Gemeinde Bovenau, Bebauungsplan Nr. 9 und 17. Änderung des Flächennutzungsplans „Solarpark Osterrade“

**Abwägung der Stellungnahmen aus der frühzeitigen Behördenbeteiligung (§ 4 Abs. 1 BauGB)  
und der frühzeitigen Öffentlichkeitsbeteiligung (§ 3 Abs. 1 BauGB)  
gleichzeitig: nach Einschätzung der Gemeinde wesentliche bereits vorliegende  
umweltbezogene Stellungnahmen gemäß § 3 Abs. 2 BauGB**

Stand: 16.02.2023

Abb.: Alter Landschaftsplan von 1998

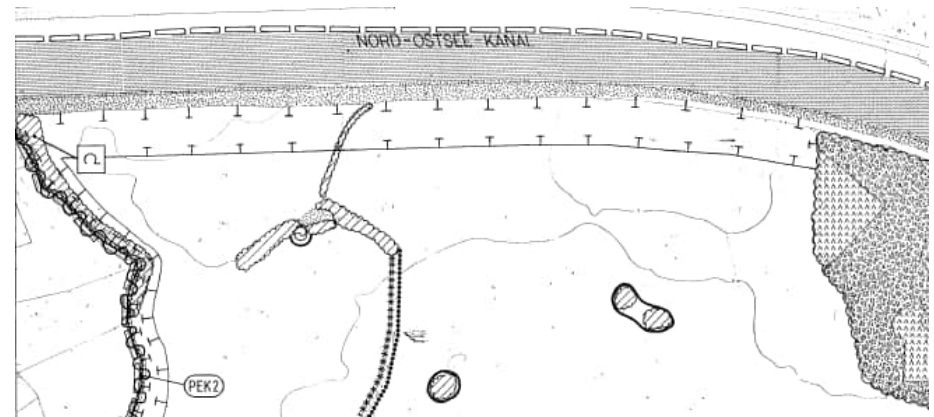
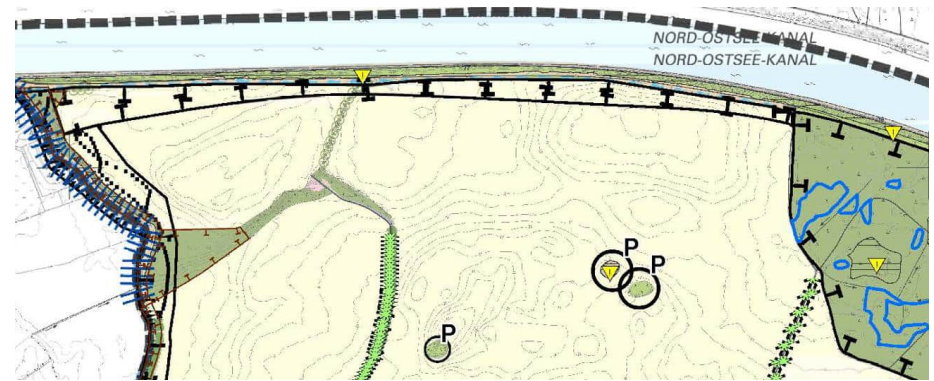
(15.06.1998) in einem 100 m breiten Streifen südlich der Flächen der BRD (NOK inkl. bewaldeten Hangbereich) hier Eignungsflächen für den Naturschutz vorsieht.

Zur Behebung dieses Widerspruchs wird um eine Überarbeitung des Landschaftsplanes gebeten.

Die Darstellung des aktuellen Landschaftsplans beinhaltet eine „Fläche für landschaftsplanerische Maßnahmen“ entlang des NOK, die nun im Unterschied zum Landschaftsplan 1999 nicht mehr auf 100 m Breite festgelegt ist. Die vorliegende Bauleitplanung (FNP-Änderung und B-Plan) entspricht der Vorgabe des Landschaftsplans, indem entlang der Biotopverbundachse am NOK eine durchgängige Maßnahmenfläche vorgesehen ist, auf der die bisherige Ackernutzung in extensive Grünlandnutzung umgewandelt und die von Einzäunungen und Bebauungen des Solarparks freigehalten wird. Auch aus fachlichen Gründen kann daher auf eine Überarbeitung verzichtet werden.

Abb. 1: Schutzgebiets und Biotopverbundsystem südlich NOK und östlich der Alten Eider

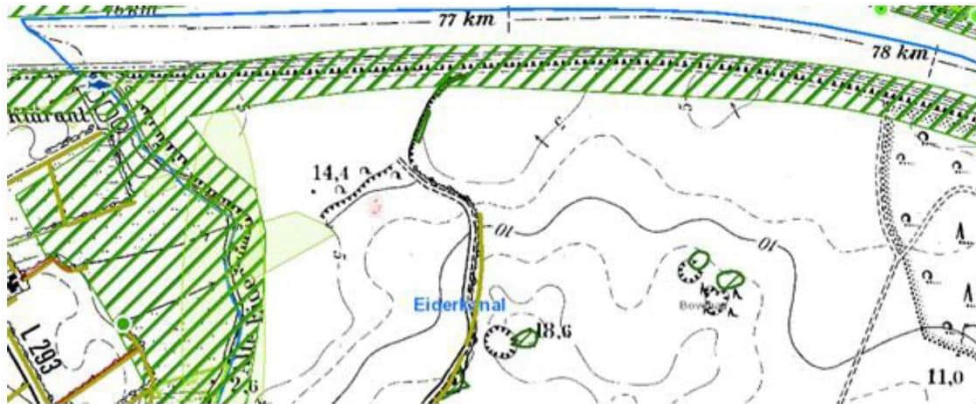
Wie der Abb. 1 zu entnehmen ist, sind sowohl der NOK inkl. seiner Randzonen als auch der Verlauf der Alten Eider, die den Plangeltungsbereich westlich tangiert, Bestandteil des landesweiten Schutzgebiets- und Verbundsystems. Damit sie der ihnen zugedachten Funktion wahrnehmen können, sind sie unbeeinträchtigt zu belassen.

Die Baugrenzen des geplanten Solarparks halten Abstände zu den Bereichen des Schutzgebiets- und Biotopverbundsystem ein. Entlang der Verbundachse am NOK wird ein durchgängiger Schutzstreifen von mindestens 10 m Breite freigehalten, zum bewaldeten Steilhang an der Alten Eider wird ein Abstand nach LWaldG von 30 m Breite eingehalten. Die innerhalb dieser Abstände liegenden Flächen, die bislang der Ackernutzung unterliegen, werden als Maßnahmenflächen zu Extensivgrünland entwickelt und bleiben weitgehend ohne Einzäunung. Die innerhalb des geplanten Solarparks vorgesehene Extensivierung der landwirtschaftlichen Nutzung wird sich positiv auf die benachbarten Verbundachsen auswirken.

**Abbildung 9:** Ausschnitt aus der 2. Änderung (links) und 3. Änderung (rechts) des B-Plan Nr. 3, mit Lage des Plangebietes (rote Umrandung), ohne Maßstab

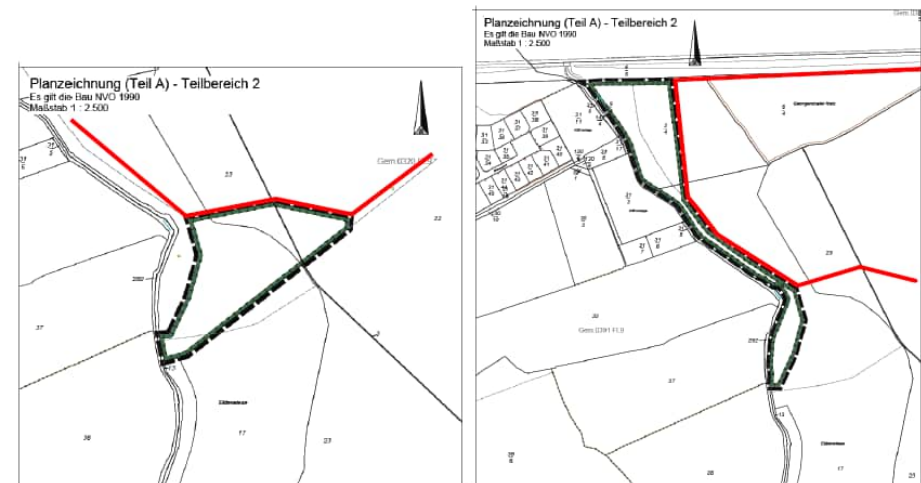
- Das Vorhaben tangiert die Verbandsanlage Alte Eider/ 1 Station 0+258 - 0+479
- An der Verbandsanlage ist **It. Satzung ein Unterhaltungstreifen von 7,50 m von jeglicher Bebauung und Bepflanzung freizuhalten.**

**Bitte beachten Sie, dass der Unterhaltungstreifen mit einem Raupenbagger befahren wird und der Aushub dort abgelegt wird. Dies muss weiterhin gewährleistet bleiben. Auch die Zufahrt muss jederzeit gewährleistet bleiben.**

Hinweis: Zwischen Plangebiet und der Alter Eider gilt die 3. Änderung des B-Plan Nr. 3 „Windpark Osterrade“ (Teilbereich 2). Dies wird in der Begründung im Kapitel „Bebauungspläne“ bereits erläutert. Die Lage kann der Begründung entnommen werden (siehe Abbildung).

In der Berichtigung der Begründung zur 3. Änderung des B-Plan Nr. 3 vom Februar 2015 heißt es wie folgt: „Zur Kompensation des Eingriffs in den Naturhaushalt und in das Landschaftsbild ist die Bildung naturnaher Laubwaldbestände (mit integrierten Sukzessionsflächen) und eines naturnahen Gehölzstreifens vorgesehen. Die genutzten Flächen liegen im Niederungsbebereich der Alten Eider, am ehemaligen Eider Kanal, am Nord-Ostsee-Kanal und nördlich von Ehlersdorf. Ferner sind die Vernässung von Flächen, der Bau einer Fischtreppe und verschiedene Baumpflanzungen vorgesehen.“

Mit der Aufstellung des Bebauungsplans Nr. 9 wird kein Einfluss auf den gültigen B-Plan Nr. 3 genommen.
